WP France 23

Réponse à l'avis de L'Autorité Environnementale

Rédigé le 13/07/2018

La société WP France 23 a sollicité une autorisation unique en vue d'exploiter un parc éolien de cinq machines et trois postes de livraison sur le territoire de la commune de La-Neuville-Sire-Bernard (80).

Figure 2 : Carte du contexte éolien autour du projet

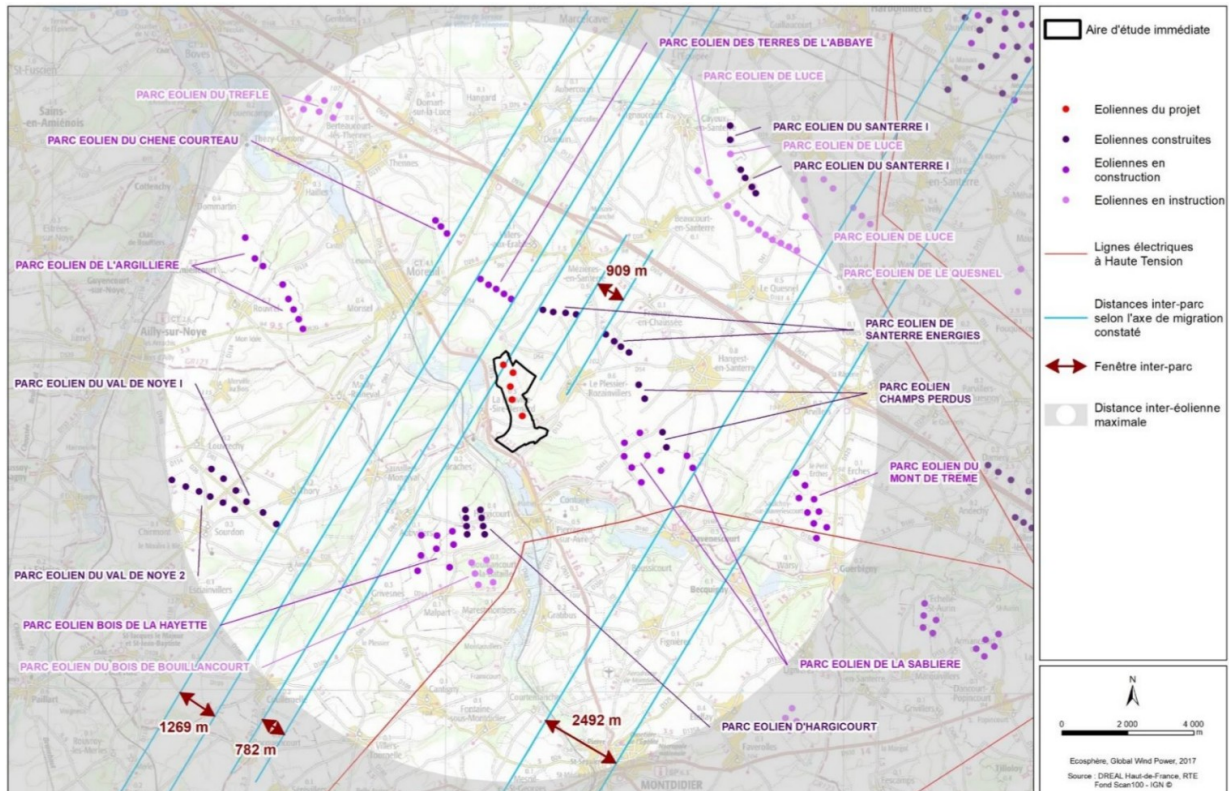
L'autorité environnementale relève que, dans un contexte où l'implantation des éoliennes a conduit à réduire de manière importante les possibilités de passages des vols migratoires, l'implantation du parc de Vallaquins viendrait obstruer (cf. figure 2), en totalité ou en partie deux passages possibles, entre le parc éolien des Terres de l'Abbaye et la partie nord du parc éolien de Santerre Energies (800 m) et entre les deux parties du parc éolien de Santerre Energie (900 m). Une barrière de 8 km

perpendiculaire à l'axe de migration inventorié serait alors créée.

De plus, les parcs au sud-ouest conduisent à canaliser le couloir de migration vers la zone d'implantation du parc en période pré-nuptiale.

Capture d'écran, page 158 du volet paysager (Volet 7 - Annexe 5)

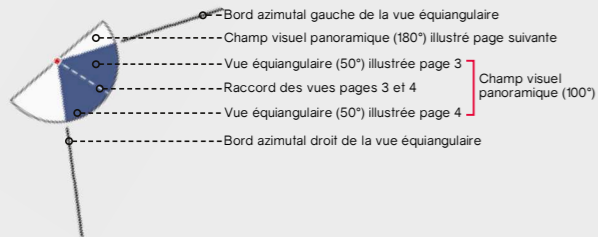
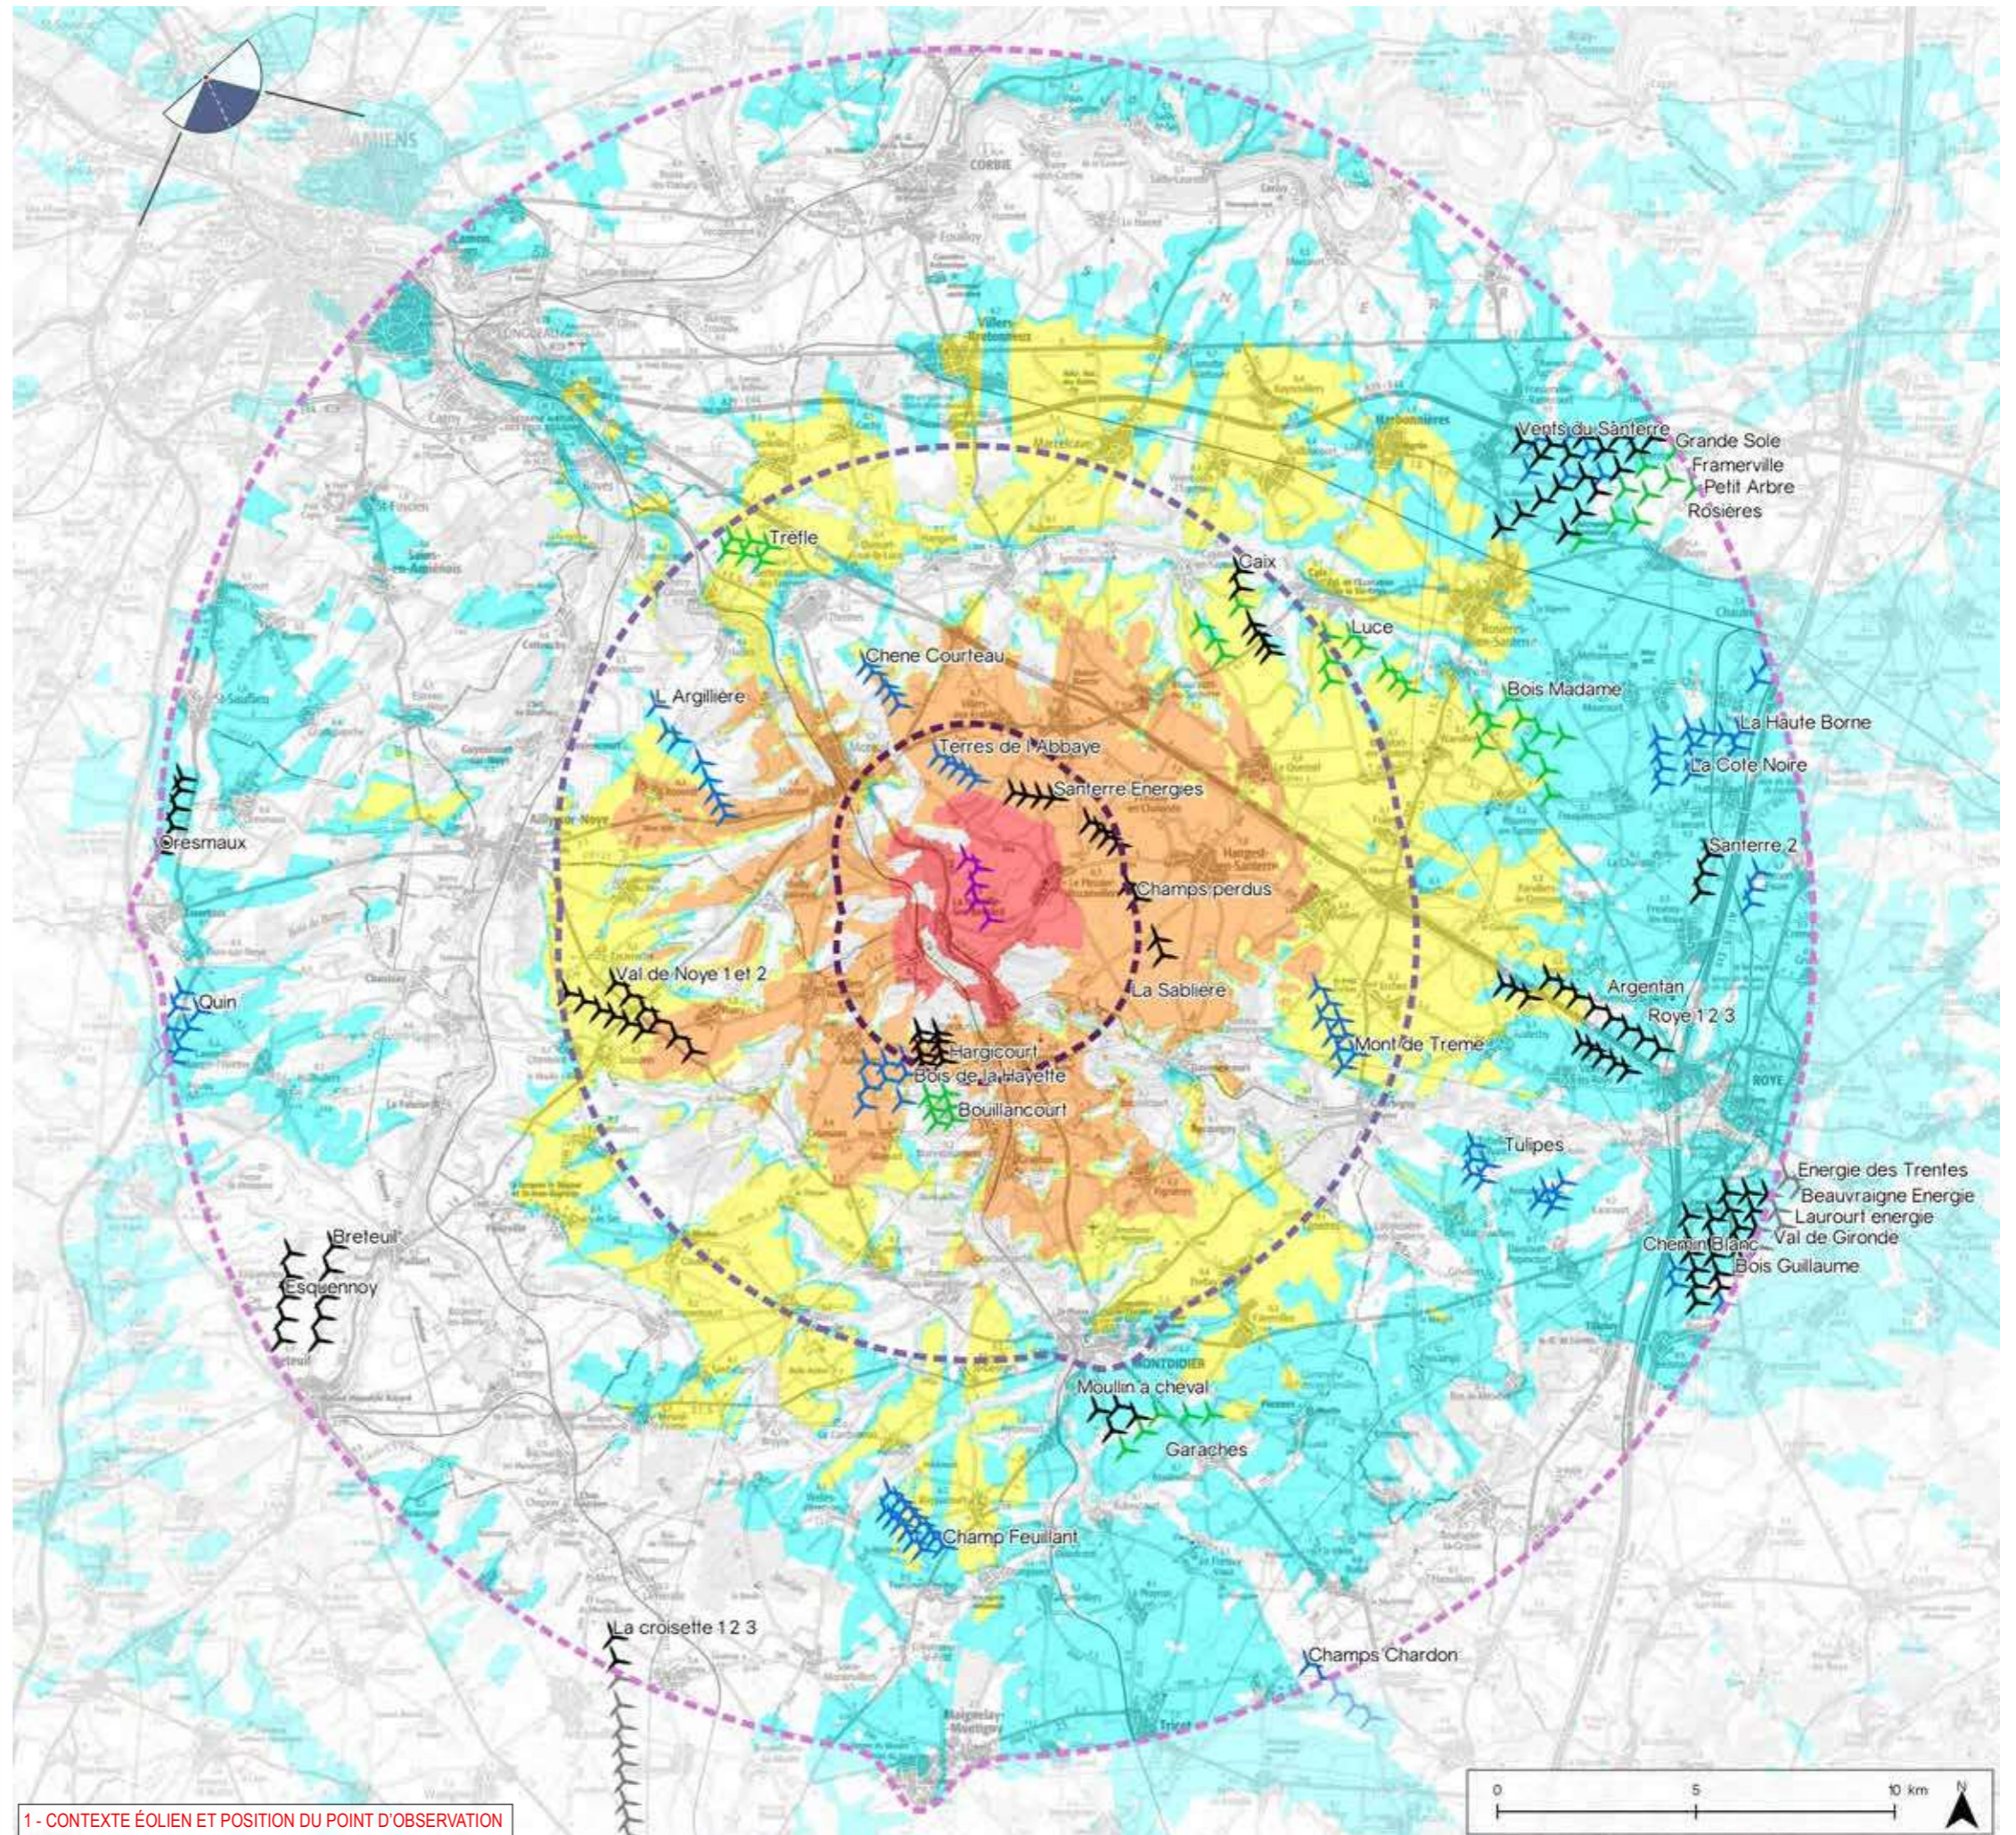
- 1) Page 7/11 : « L'étude a identifié les principaux paysages de la zone d'implantation potentielle. Des photomontages de qualité ont été fournis depuis ces enjeux pour apprécier l'impact du projet sur ces enjeux. La distance à laquelle se situent les éoliennes depuis le lieu de la prise de vue aurait toutefois mérité de figurer sur le photomontage. »

➔ **Réponse de WP France 23** : *les distances aux éoliennes (la plus proche et la plus éloignée) par rapport au lieu de la prise de vue sont pourtant mentionnées dans le petit encadré en haut à gauche de la première page de chaque photomontage*

Carte 28 : Localisation des parcs et/ou projets éoliens au sein de l'aire d'étude intermédiaire

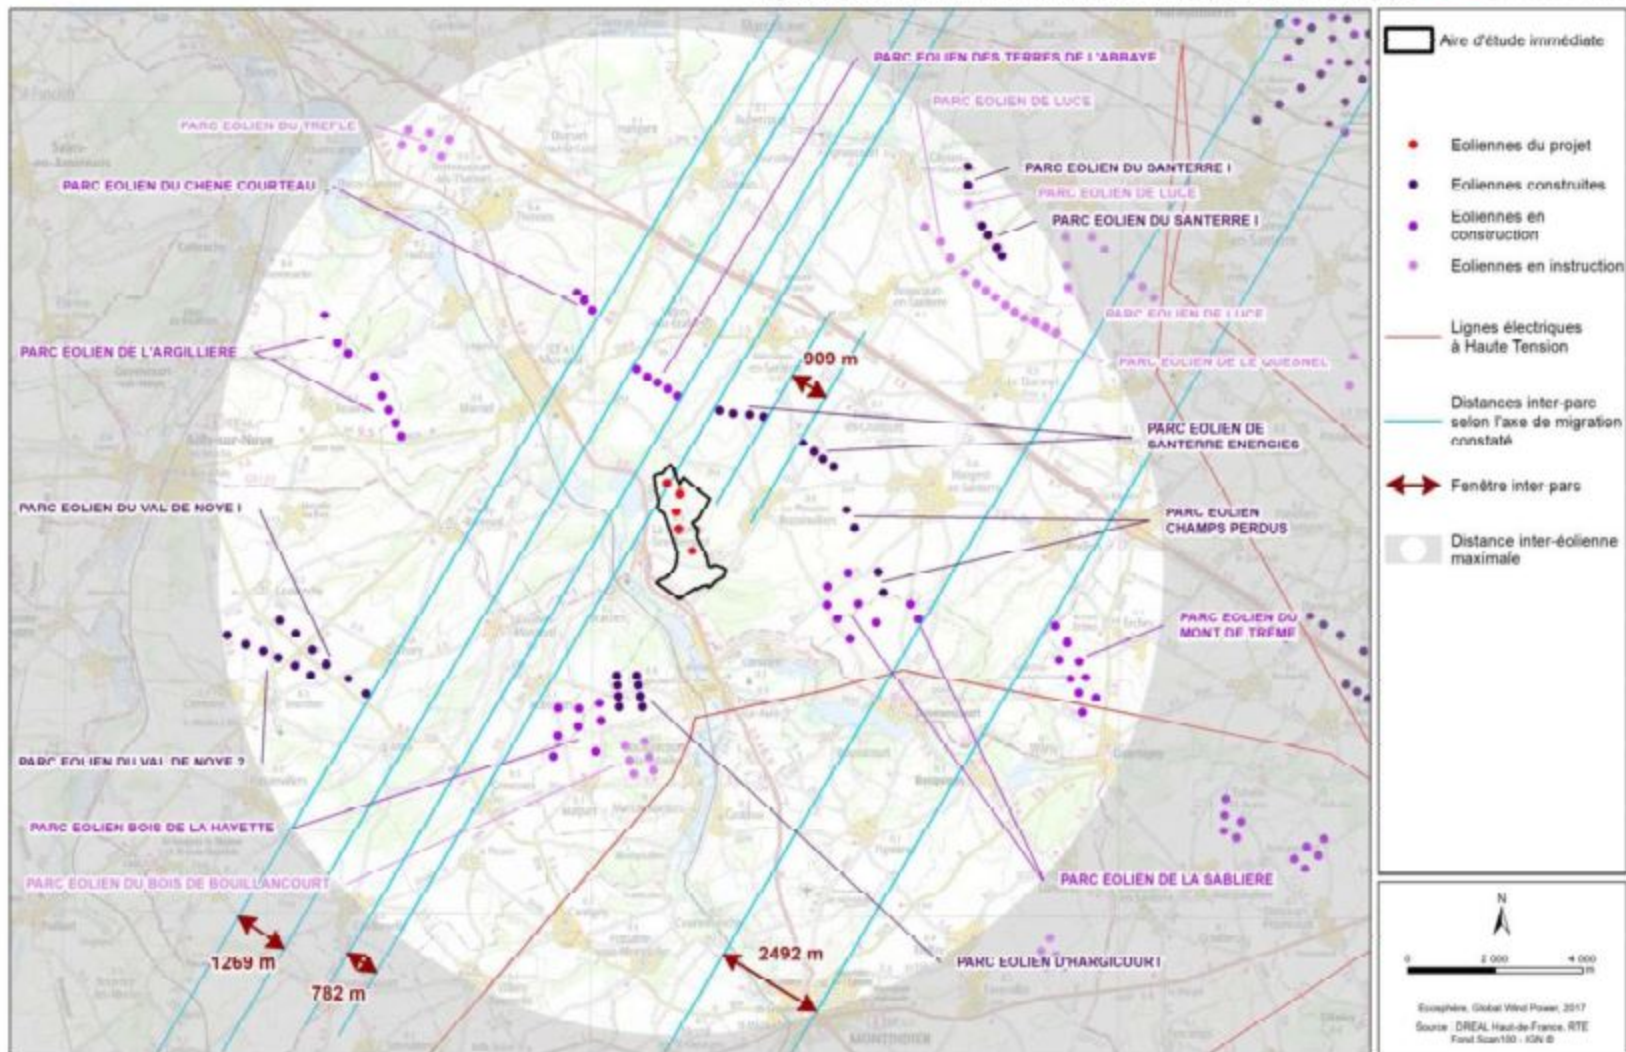
- 5) Page 9/11 et page 10/11 : « L'autorité environnementale relève que, dans un contexte où l'implantation des éoliennes a conduit à réduire de manière importante les possibilités de passages des vols migratoires, l'implantation du parc de Vallaquins viendrait obstruer (cf. figure 2), en totalité ou en partie deux passages possibles, entre le parc éolien des Terres de l'Abbaye et la partie nord du parc éolien de Santerre Energies (800 m) et entre les deux parties du parc éolien de Santerre Energie (900 m). Une barrière de 8 km perpendiculaire à l'axe de migration inventorié serait alors créée. De plus, les parcs au sud-ouest conduisent à canaliser le couloir de migration vers la zone d'implantation du parc en période pré-nuptiale.

L'autorité environnementale recommande d'étudier les adaptations du projet pour limiter les impacts potentiels sur les vols d'oiseaux en migration. »

➔ **Réponse de WP France 23** : *Les impacts cumulatifs du projet des Vallaquins sont susceptibles d'augmenter les risques de collisions pour l'avifaune (effet entonnoir du parc situé en amont) et de perturbation du domaine vital pour les oiseaux nicheurs et/ou migrateurs et/ou hivernants ainsi que pour les chiroptères (risque de collision pour la Pipistrelle commune et perturbation du domaine vital pour la Sérotine commune). **Ces risques demeurent néanmoins difficilement quantifiables et seront plus finement évalués dans le cadre des suivis ICPE. Rappelons que les suivis ICPE permettront d'évaluer le comportement de oiseaux à l'approche des éoliennes. Il est ainsi détaillé au Volet 7 – Annexe 6, § 8,5,2. :***

Enfin les distances entre les parcs au nord-est et les parcs au sud-ouest supérieures à 1 km devraient permettre aux oiseaux d'anticiper l'approche du parc ce qui pourra être vérifié par les suivis ICPE.
